RESPUESTAS A LA NOTA DEIA-DEEIA-AC-0152-2309-2021
ESTUDIO DE IMPACTO AMBIENTAL CATEGORIA II
Proyecto:
“CREMACIONES LA GLORIA DIVINA”

**Ubicación: CORREGIMIENTO DE ANCON, DISTRITO DE PANAMA,
PROVINCIA DE PANAMA**

Promotor: CREMACIONES LA GLORIA DIVINA, S.A.

Panamá, 23 de septiembre de 2021.
DEIA-DEEIA-AC-0152-2309-2021

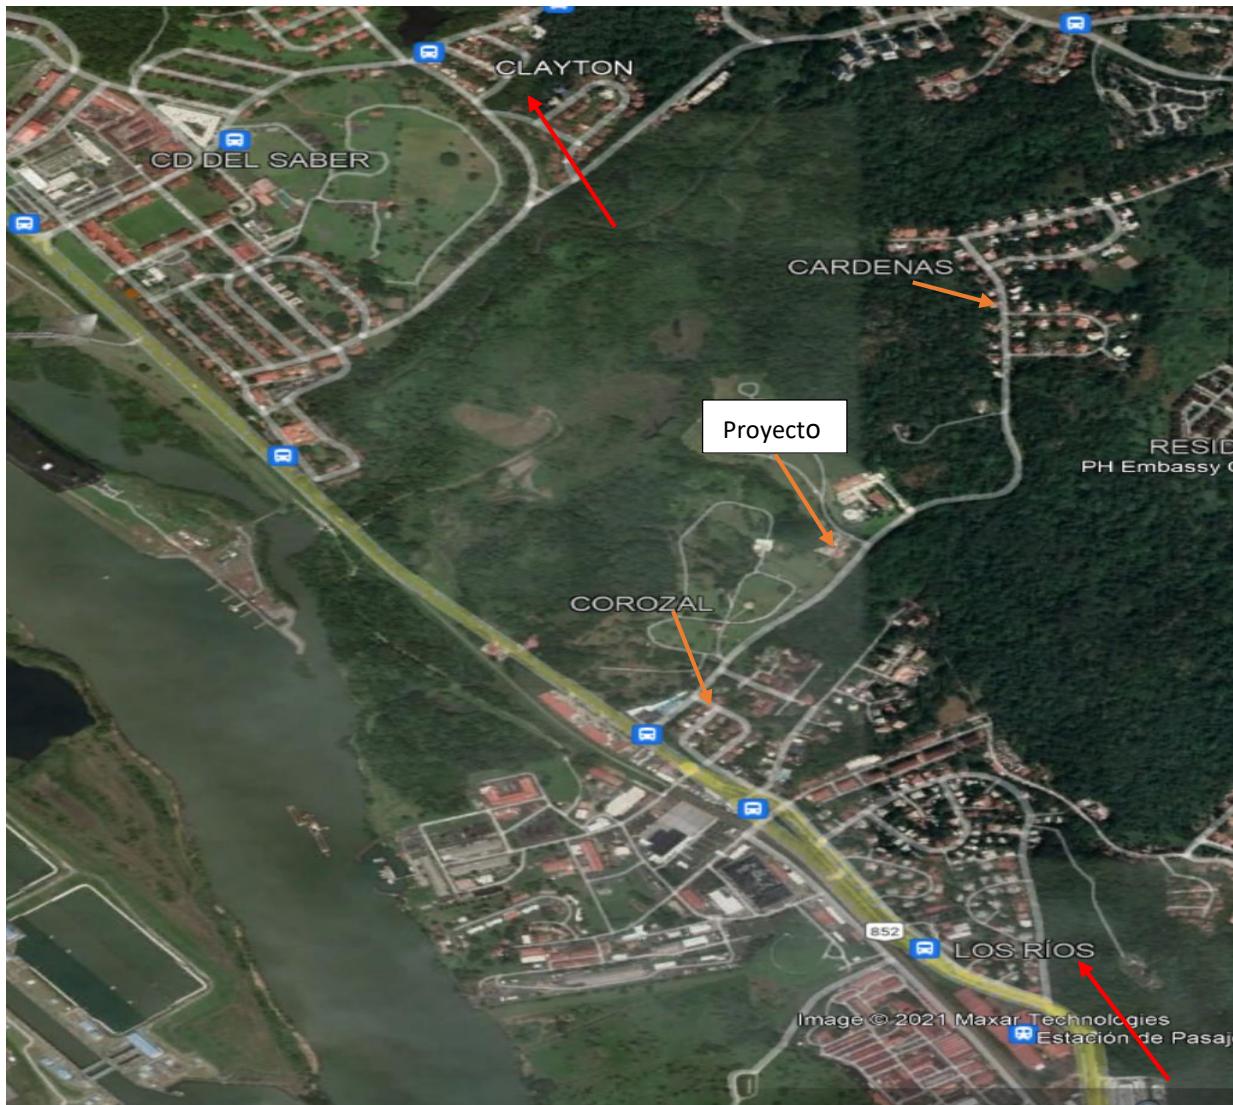
- a) Presentar evidencia de participación ciudadana (encuestas, reuniones u otros) realizado al representante de la iglesia de Jesucristo de los Santos de los últimos días y a los habitantes del área de los Ríos y Clayton.
- b) Presentar el análisis y criterios utilizados para seleccionar la muestra total de encuestas aplicadas por el proyecto, para que la misma sea considerada representativa en base al tamaño de la población del área de estudio.

- a. Se anexa encuesta y evidencia fotográfica con el representante de la Iglesia De Jesucristo de los Santos de los Últimos Días.

Se consideró la participación de los vecindarios de Corozal y Cardenas debido a que estas comunidades inmediata a la vía de acceso al área del proyecto. El vecindario de Los Ríos y Clayton distan del área de incidencia de los impactos del proyecto, adicional no tienen vista al proyecto ya que su vía de desplazamiento no coincide con áreas inmediatas al proyecto, lo cual se observa en la figura siguiente
